HERZ - Regulačný prietokomer pre mosadzné rozdeľovače 8533 a 8531 DN32

Návod na výmenu

Objednávkové číslo
3 F900 26 / 3 F900 56

**Od 1. štvrťroku 2018 sa mosadzné rozdeľovače dodávajú
s novým vyhotovením prietokomeru**

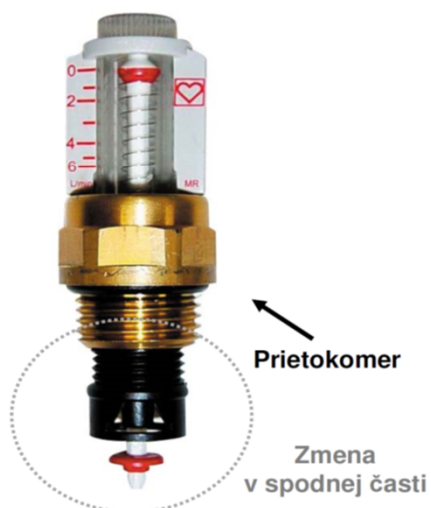
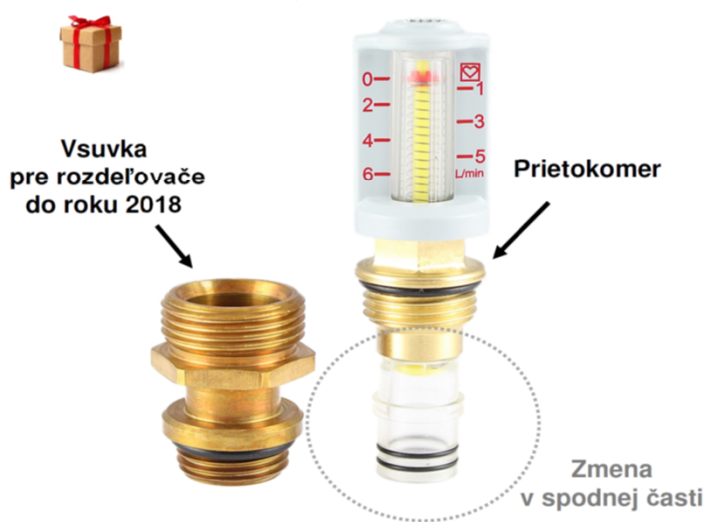
Staré vyhotovenie prietokomeru
s rozsahom do 6,0 l/min

Nové vyhotovenie prietokomeru
s rozsahom do 6,0 l/min

Výmena prietokomeru:

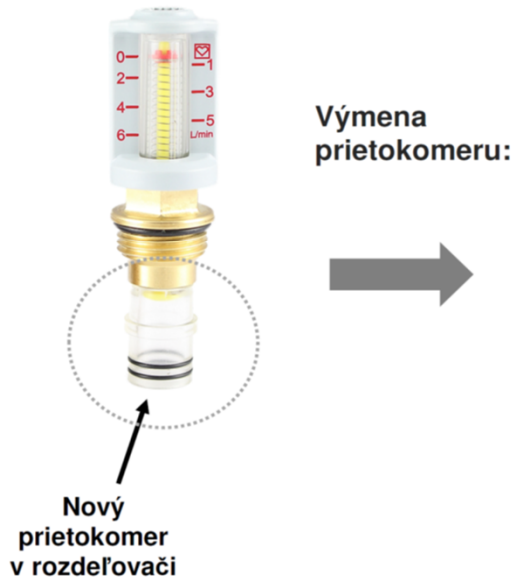
Ak máme **mosadzný** rozdeľovač s **novým** prietokomerom do 6,0 l/min, **vymeníme len prietokomer**, vsuvku nemeníme

Výmena prietokomeru:

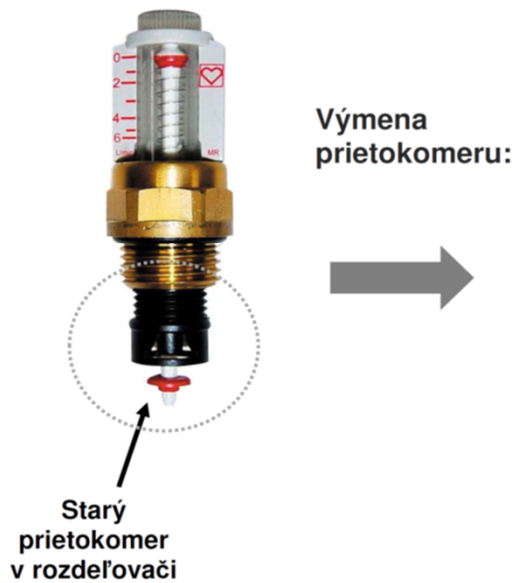
Ak máme **mosadzný** rozdeľovač so **starým** prietokomerom do 6,0 l/min, **vymeníme prietokomer aj vsuvku**.
